Rapport de contrôle d'installations électriques à basse et à très basse tension

RÉF. 44/2025/114493/D01:1

DATE DU CONTRÔLE 25/08/2025 (12:52 - 14:00) **AGENT VISITEUR** Jean François Nibus
ADRESSE DU CONTRÔLE Allée du Domaine 79 - 4180 Hamoir **TYPE DE CONTRÔLE** Visite de contrôle (6.5.)

Schéma(s) unifilaire(s) de l'installation

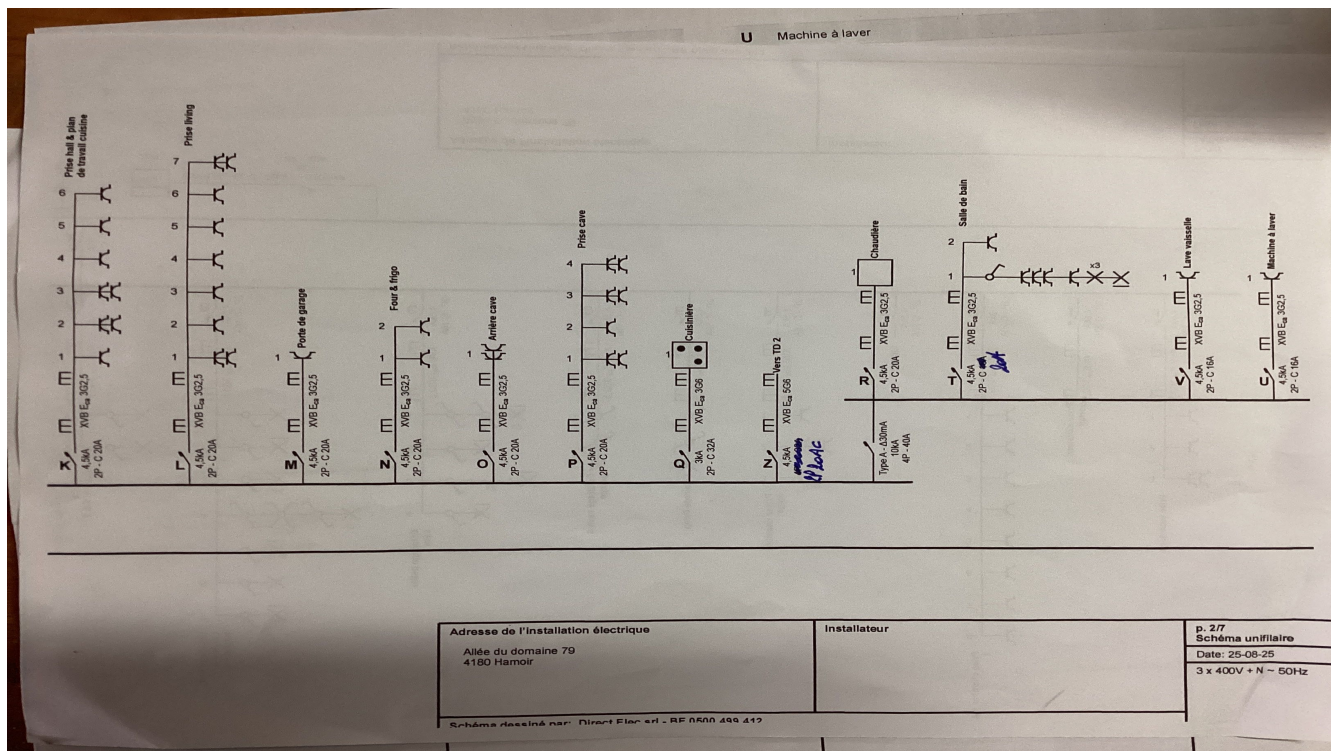
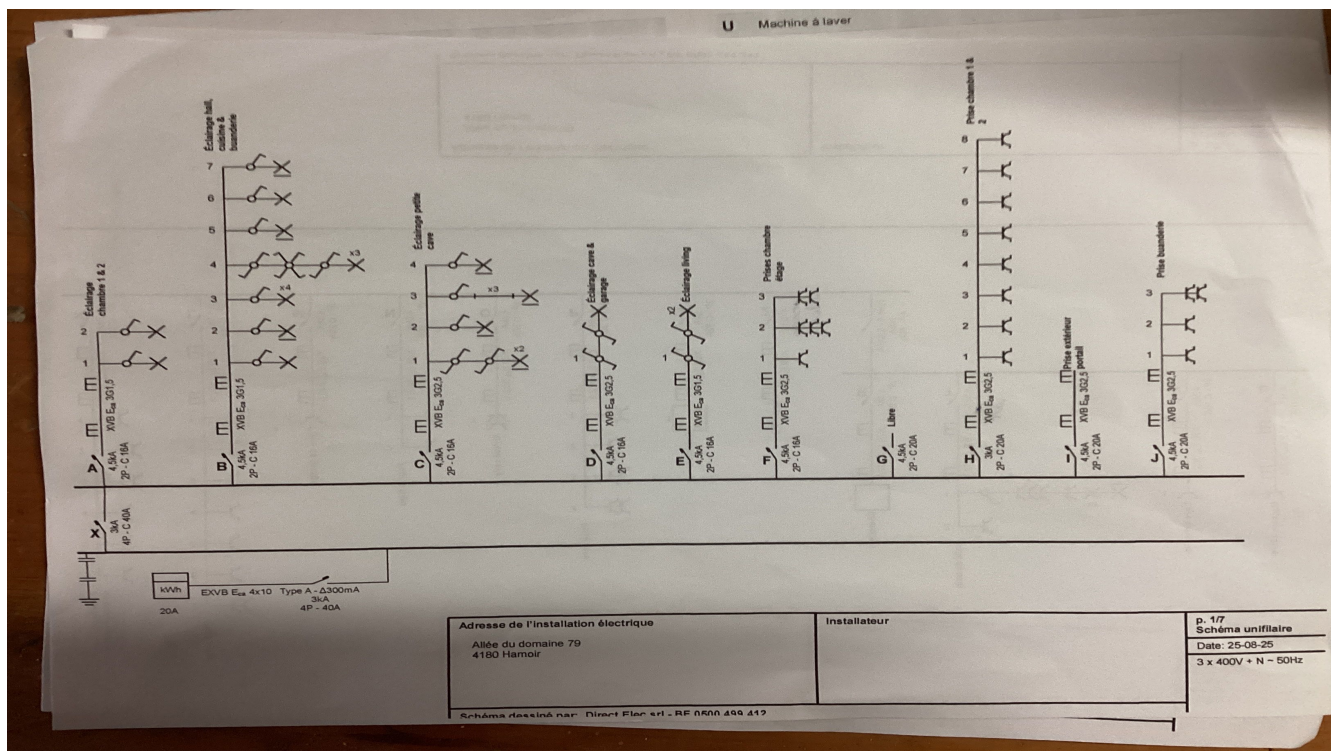
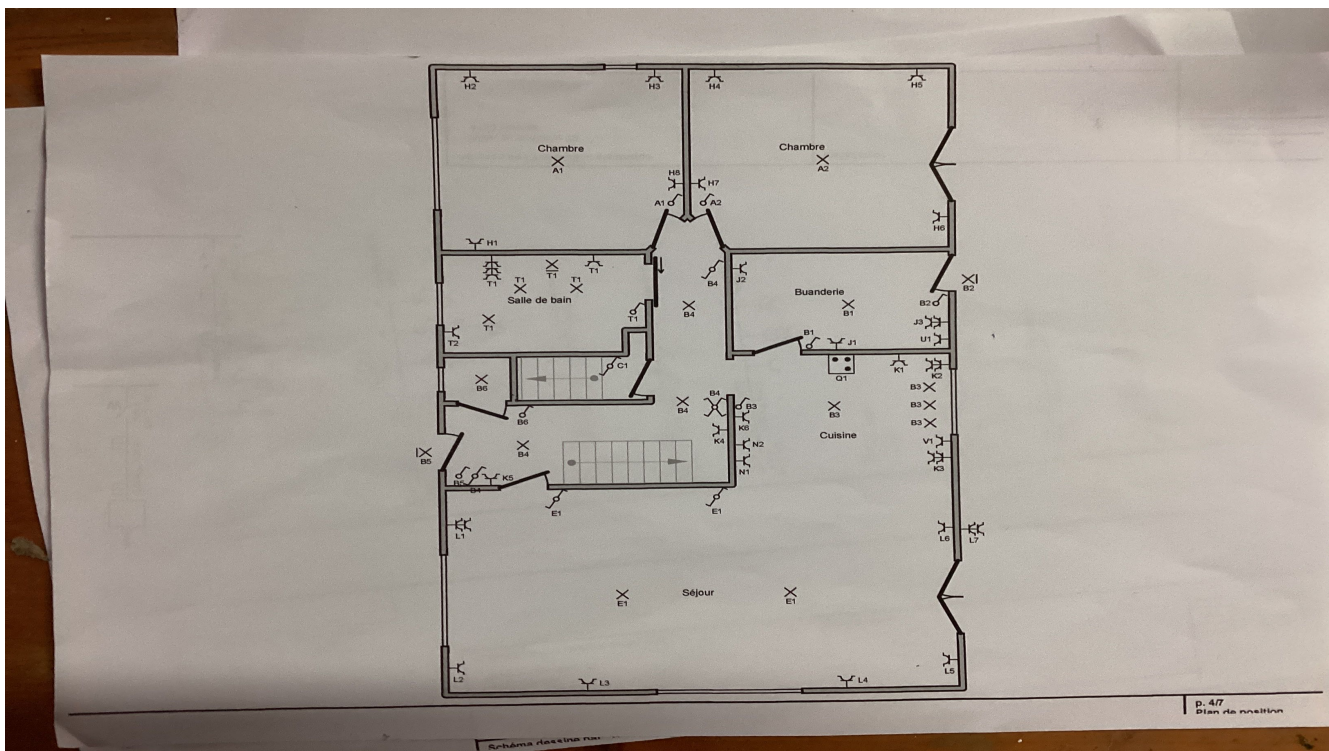
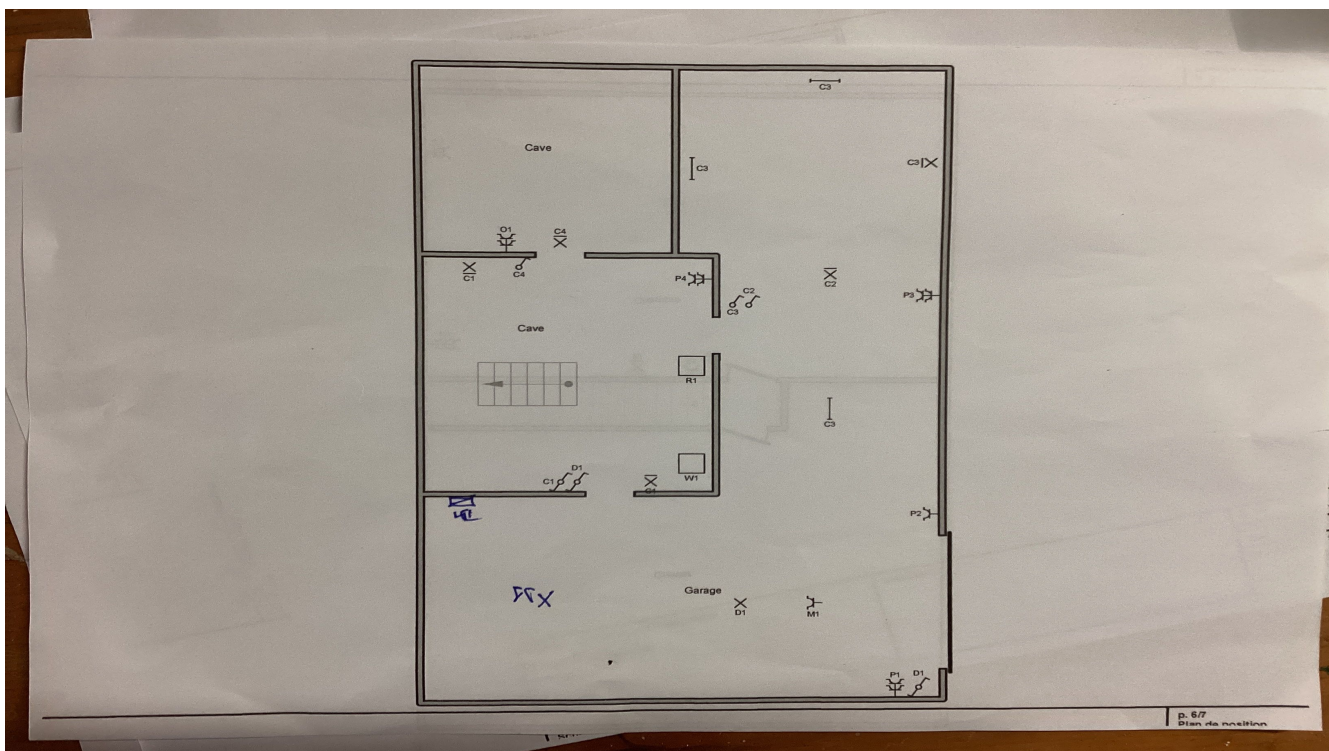
- N'est pas renseigné sur les schémas unifilaires et plans de position l'adresse de l'installation, les coordonnées du responsable des travaux et du propriétaire. Ces derniers devront signer et dater ces schémas. - 3.1.2.;6.4.6.;6.5.7.;9.1.2.

- Les schémas unifilaires et plans de position ne correspondent pas à la réalité. - 3.1.2.;6.4.6.;6.5.7.;9.1.2.
